SERVICE INFO – INA 0030

Modificarea optică a rolei de ghidare 532 0138 10

Nr. piesă: 532 0138 10

Figura 1: 532 0138 10 – versiunea veche

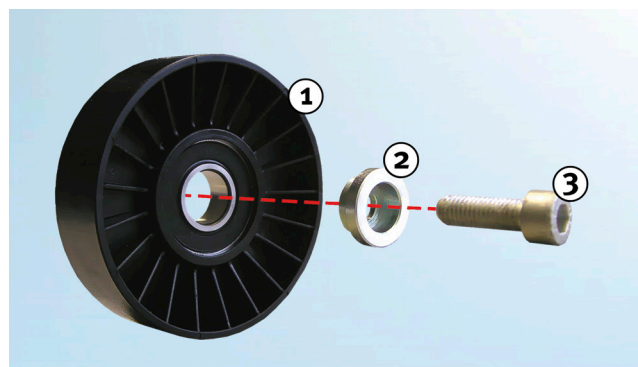
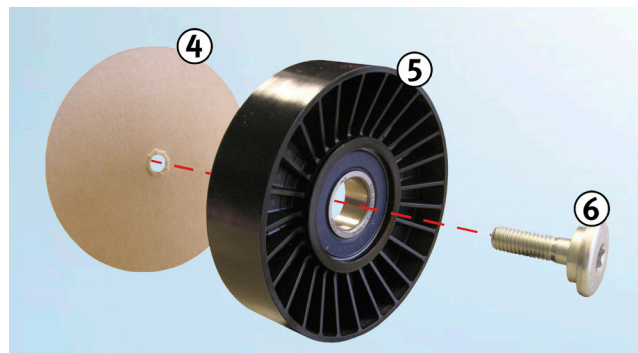
În cadrul dezvoltării continue de care beneficiază produsele noastre, rola de ghidare cu nr. de articol 532 0138 10 a suferit o modificare.

Această informație tehnică indică caracteristicile optice ale „versiunii vechi” și ale „noii versiuni”.

1. Vechea versiune a rolei de ghidare
2. Distanțier
3. Șurub

4. Disc de carton (pentru blocarea șurubului - trebuie îndepărtat înaintea montării)
5. Noua versiune a rolei de ghidare
6. Șurub (distanțier integrat)
